| STAVBA: Tělocvična základní a mateřské školy | | FORMAT | A3 | |
| OPRAVA OCELOVÉ KONSTRUKCE TĚLOCVICHY | | | | |
| OBSAH: DETAIL E; F | | MĚŘÍTKO: | ČÍS. VÝKRESU: | |
| PŘÍPOJ ZAVĚTROVÁNÍ NA STŘEŠNÍ NOSNÍK | | 1:5 | 005 | |

DETAIL E

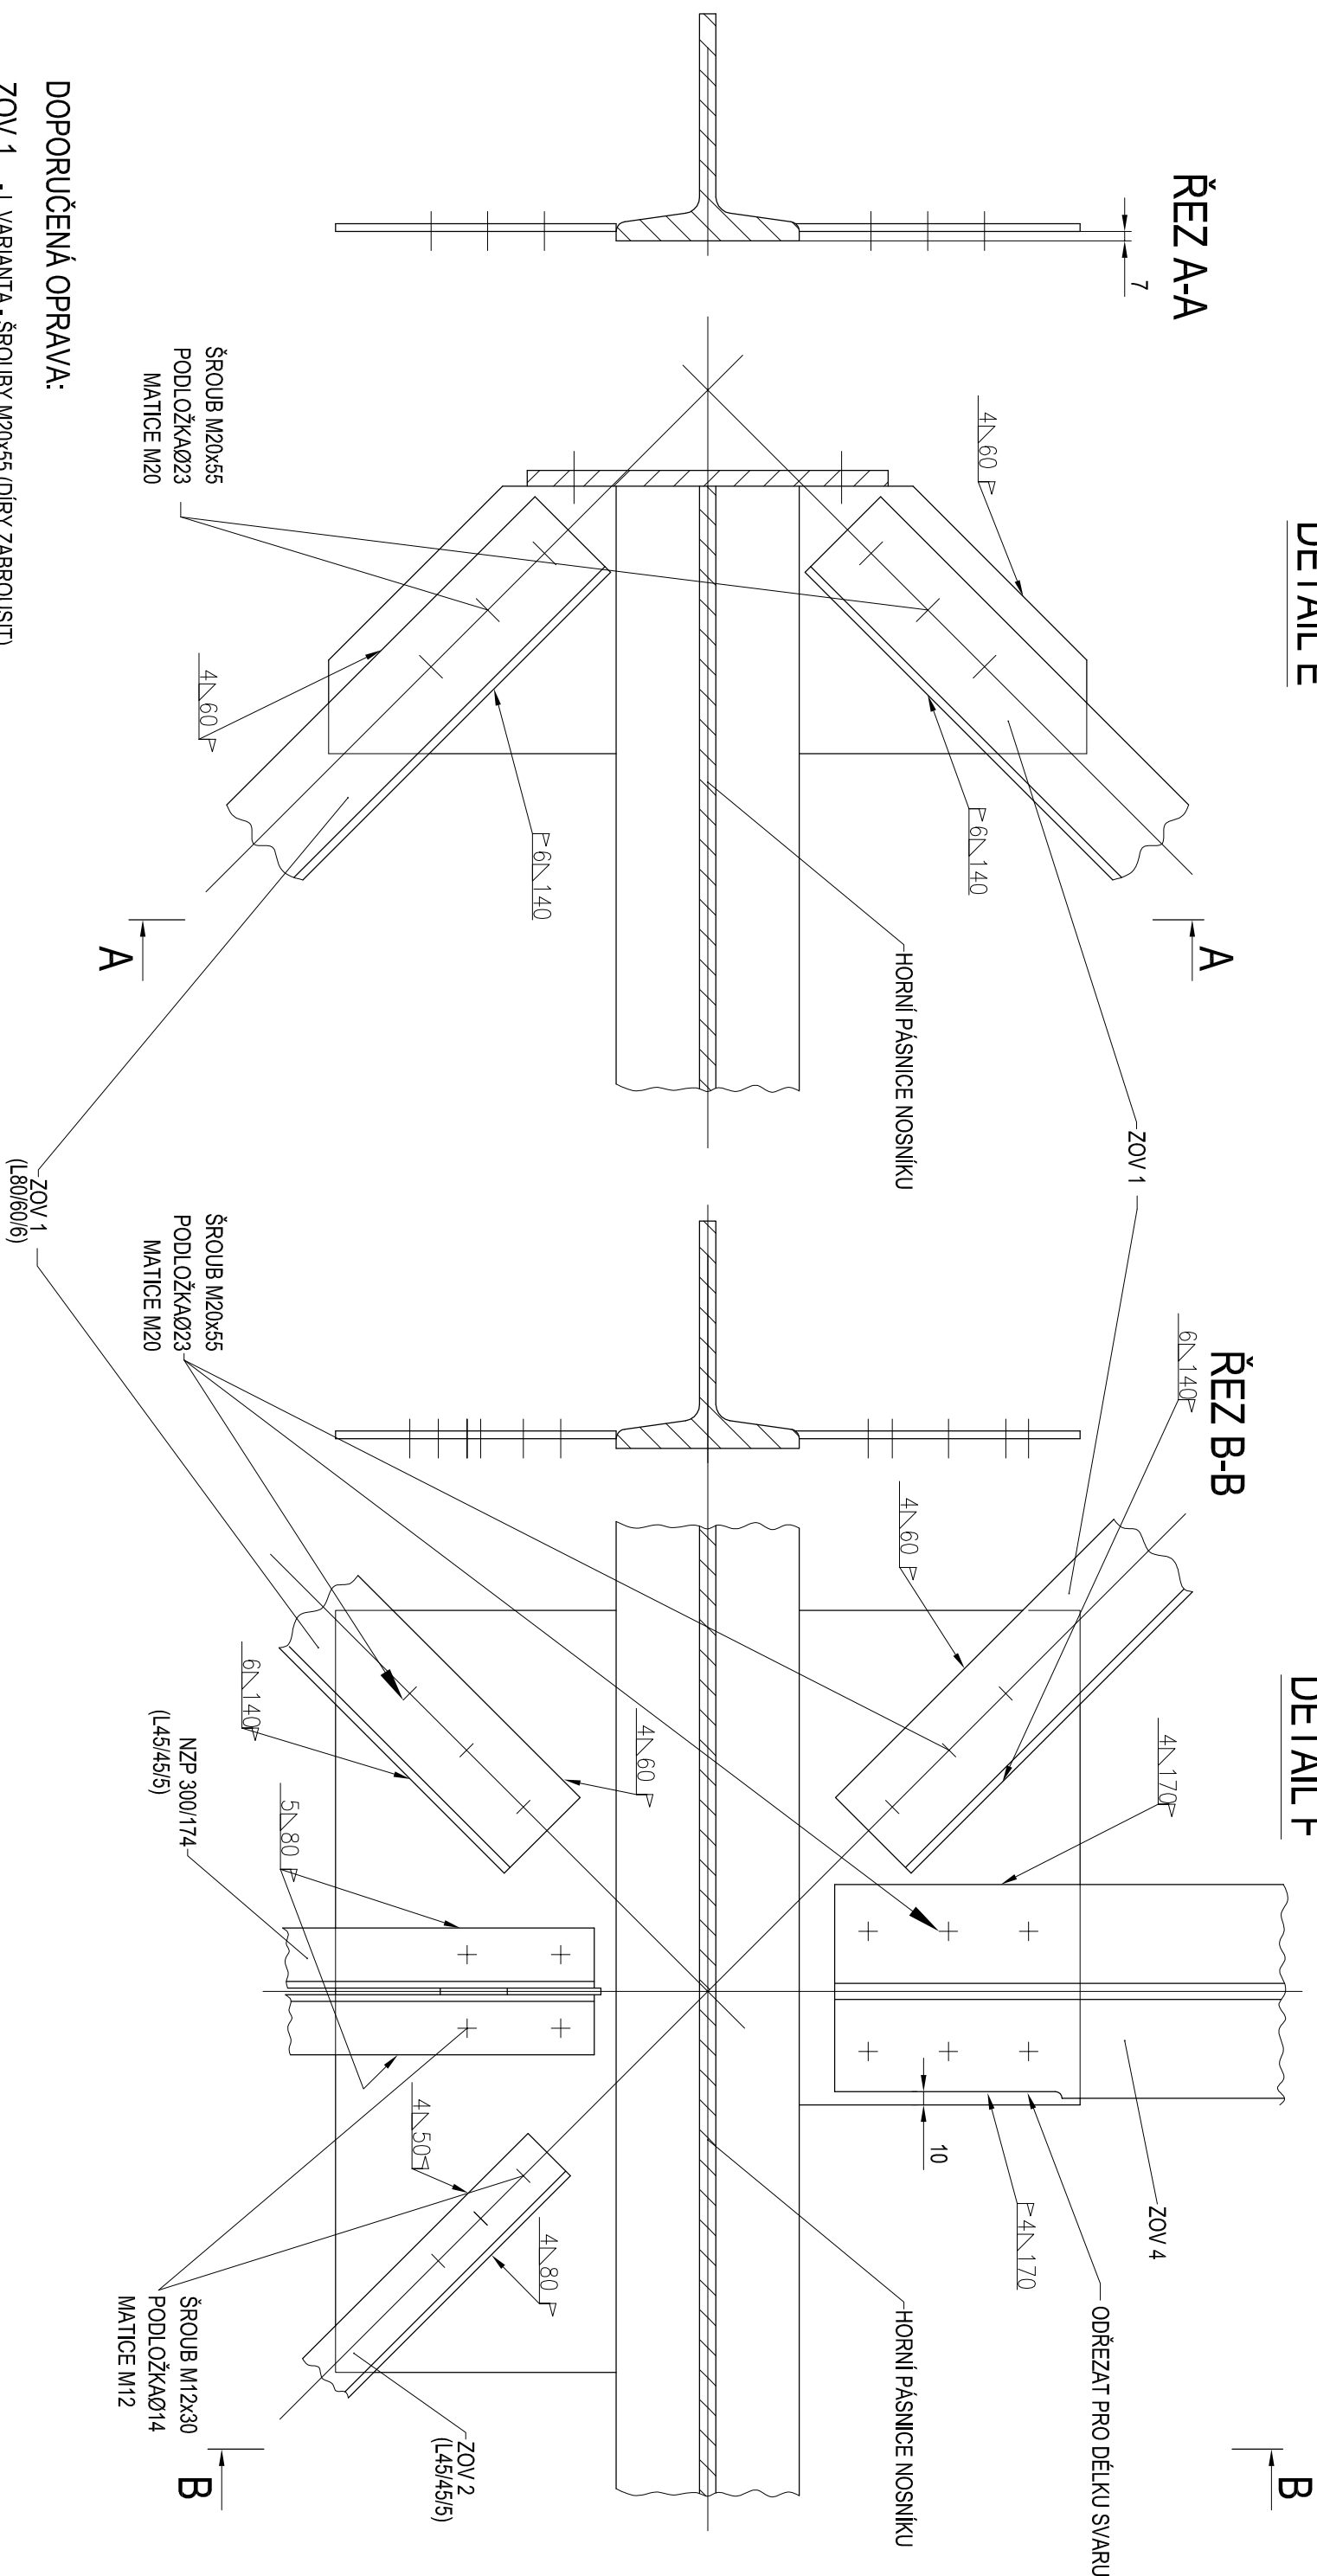
DOPORUČENÁ OPRAVA:

ZOV 1 - I. VARIANTA - ŠROUBY M20x55 (DÍRY ZABROUSIT)

CSN 02 1303.05

- II. VARIANTA - ŠROUBY M18

- III. VARIANTA - SVARY

ZOV 4 - I. VARIANTA - ŠROUBY M20x55 (DÍRY ZABROUST)

ČSN 02 1303.05

- II. VARIANTA - ŠROUBY M18

- III. VARIANTA - SVARY - NUTNO ODŘEZAT NA JEDNÉ STRANĚ 10mm
PRO DÉLKU SVARU
